## 建物・構築物の免震構造に係る関係規則解釈の改正等（案）（2回目）

令和 4 年 2 月 24 日  
原子力規制庁

令和 3 年度第 63 回原子力規制委員会（令和 4 年 2 月 2 日開催）の議題 2 において、表記改正等を諮ったところ、建物・構築物の免震構造に関する審査ガイド（案）（以下「審査ガイド案」という。）の修正に関し、原子力規制委員会から以下の 3 点の指摘を受けた。これらの指摘について、原子力規制庁において再度の検討を行った結果を 2. 及び 3. に示す。

図1 ベースプレート施工時の傾き及び地震時の基礎底面の傾斜の概要

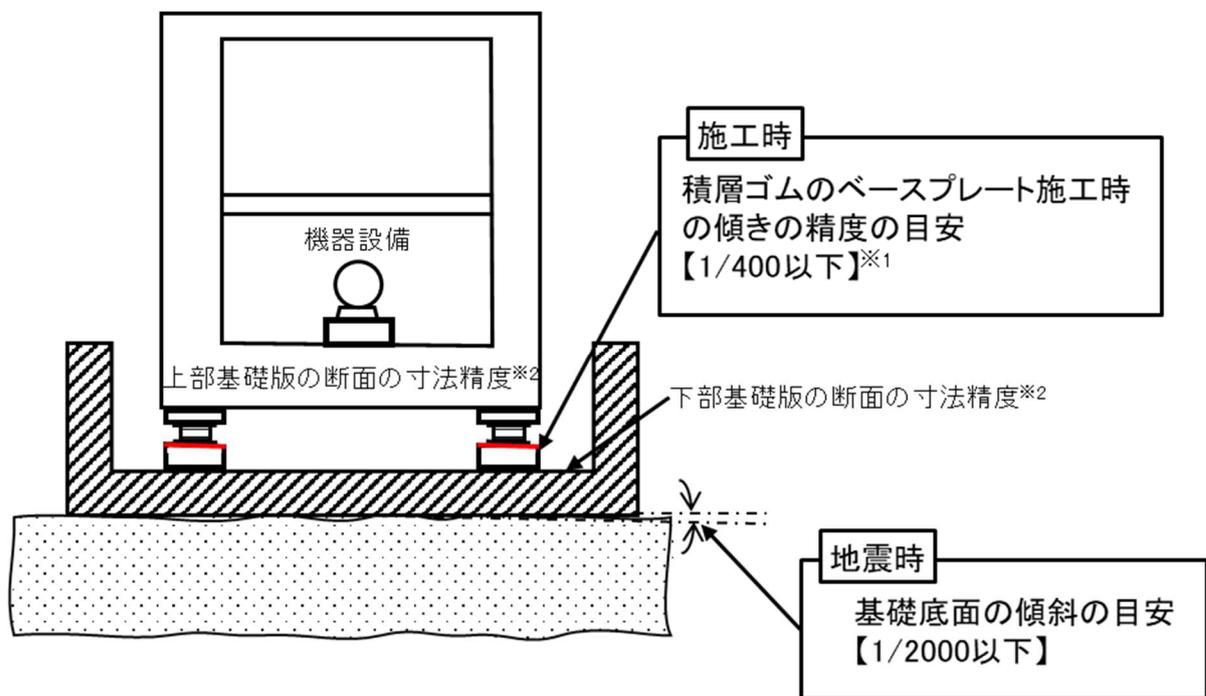
令和 3 年度第 41 回原子力規制委員会（令和 3 年 10 月 27 日開催）の資料（意見募集に付した審査ガイド案）は、免震装置が傾斜の影響を受けやすいことから、これに留意することを意図し、積層ゴムのベースプレート施工時の傾きの精度 1/400 以下と地震時の基礎底面の傾斜に対する評価の目安である 1/2000 以下を例示として併記していた。なお、両者は別物であり、直接比較することを意図したものではなかった。ベースプレート施工時の傾き及び地震時の基礎底面の傾斜の概要を図 1 に示す。

積層ゴムのベースプレート施工時の傾きの精度 1/400<sup>1</sup>は、傾きが積層ゴムの力学特性に及ぼす影響を確認した試験結果<sup>2</sup>と積層ゴムの製造時の精度<sup>3</sup>を踏まえて設定されているものである。

そのため、積層ゴムの力学特性にほとんど影響を及ぼさない範囲の傾きとして、通常、1/400 以下を目安に施工管理されており、1/2000 以下として施工された事例は確認できなかった。

第 63 回原子力規制委員会における修正案では、意見募集の結果、誤解を招く表現であったことに鑑み、1/2000 以下に関する記載については削除することとした。なお、基礎底面の傾斜に対する評価の目安は、免震設計・耐震設計問わず「基礎地盤及び周辺斜面の安定性評価に係る審査ガイド」<sup>4</sup>において記載されている。

第 63 回原子力規制委員会におけるベースプレート施工時の傾きの精度 1/400 以下に係る指摘を踏まえた検討を行う中で、1/400 以下については、設計ではなく施工に関するものであり、「2.1 免震設計の基本方針」の留意事項に記載することは適切ではないと判断した。そのため、御意見への対応の一環として、当該記載を削除することとし、審査ガイド案の関係箇所を修正するとともに、その旨「御意見に対する考え方」に記載する。なお、積層ゴムのベースプレートを含め、免震装置の据え付け精度等の管理の方針については、「5. 免震装置の品質管理・維持管理の方針」の別添－1に示す規格等を参考に審査の一環として確認していく。
